**AVIS RELATIF À LA PROTECTION
CONTRE LES EVENTUELS EFFETS NOCIFS ET NUISANCES
PROVOQUÉS PAR LES RAYONNEMENTS NON IONISANTS
GÉNÉRÉS PAR DES ANTENNES ÉMETTRICES STATIONNAIRES**

Commune : JUPRELLE - Exploitant : PROXIMUS

Référence exploitant : 41JPR_03

Rapport n° 3807 / 2024

Figure 1 : Vue en plan des lieux de séjour et des points de contrôle

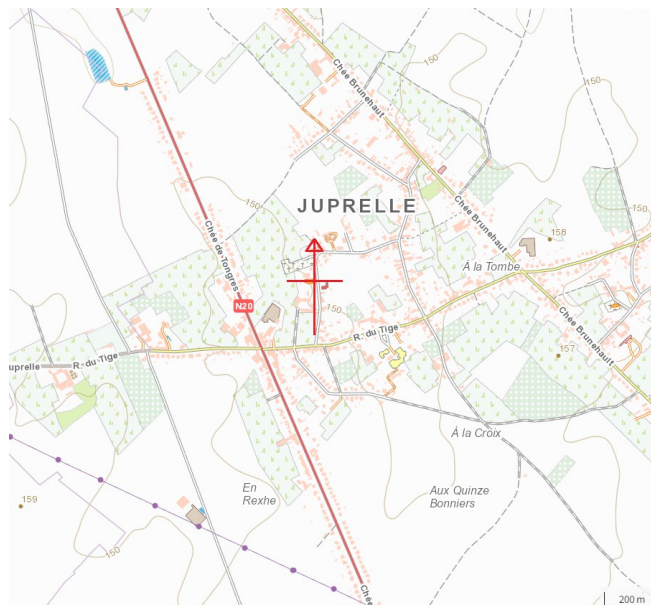
Les fréquences d'émission, la puissance rayonnée par chacune des antennes et leur gain permettent de déterminer le rayon de la zone à analyser. Tout dépassement de la limite par installation est exclu en dehors de cette zone. Le tableau 2 reprend les 35 LS² pour lesquels l'indice d'exposition est le plus élevé. Les différentes colonnes indiquent :

- le numéro du point de contrôle repris sur un des plans de la figure 1 ;
- le numéro du LS dans lequel se trouve le point de contrôle de la 1^{ère} colonne ;
- l'atténuation d'obstacle prise en compte pour le calcul de l'indice d'exposition dans le LS ;
- le résultat du calcul de l'indice d'exposition.

En ce qui concerne les antennes de l'installation mentionnées dans le tableau 1, la distance maximale à laquelle la limite pourrait être atteinte, à l'extérieur, est égale à 97,4 m. S'il n'y a pas de LS à une distance inférieure, les antennes respectent forcément la limite d'immission.

Dans le cas des LS situés à l'intérieur des bâtiments, une atténuation d'obstacle est prise en compte et il en résulte que la distance maximale à laquelle la limite pourrait être atteinte se réduit à 69,0 m.

Figure 2 : Vue en plan des installations d'antennes dans un rayon de 300 mètres autour de l'installation faisant l'objet de la demande d'avis

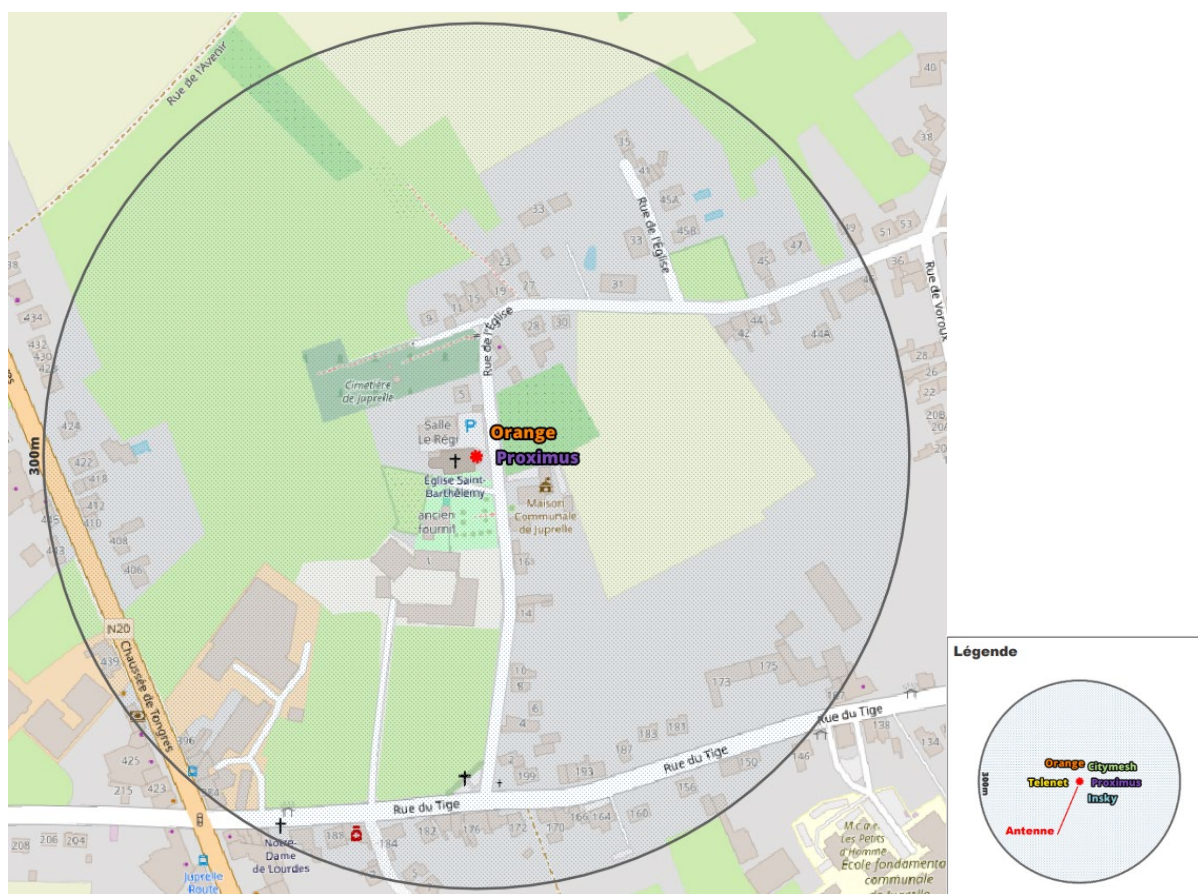
Le plan en projection verticale de la figure 2 indique la localisation des installations d'antennes émettrices stationnaires visées par le décret et situées dans un rayon de 300 mètres autour de l'installation référencée dans le paragraphe 2 et localisée au centre du cercle. Les données de localisation de ces antennes et les avis correspondant sont accessibles via le cadastre en ligne des antennes émettrices stationnaires⁸. Les installations prises en compte dans l'évaluation du respect de la limite cumulative sont les installations d'antennes émettrices déclarées en service par l'exploitant à la date du présent avis, à l'exception de l'installation référencée dans le paragraphe 2 et éventuellement d'autres installations ayant fait l'objet d'une demande d'avis à la même date et qui sont situées à l'intérieur de la zone de 300 mètres de rayon.

- c) dans tous les autres cas, il a été vérifié que la limite cumulative définie à l'article 4, §2 du décret n'est pas dépassée dans les lieux de séjour sur base du nombre d'installations localisées dans la zone d'évaluation de 300 mètres de rayon représentée dans la figure 2, de leur localisation ainsi que des données inscrites dans la figure 1 et au paragraphe 4 du présent avis et dans les avis attestant le respect de la limite par installation ou de la limite abrogée de 3 V/m relatifs aux autres installations reprises dans la figure 2.

Compte tenu des considérations ci-dessus, il apparaît que l'intensité du rayonnement électromagnétique généré, dans les lieux de séjour situés dans un rayon de 300 mètres autour de l'installation référéncée dans le paragraphe 2, par l'ensemble des antennes émettrices stationnaires de l'ensemble des exploitants du même site d'antennes émettrices stationnaires respecte la limite fixée à l'article 4, § 2 du décret.
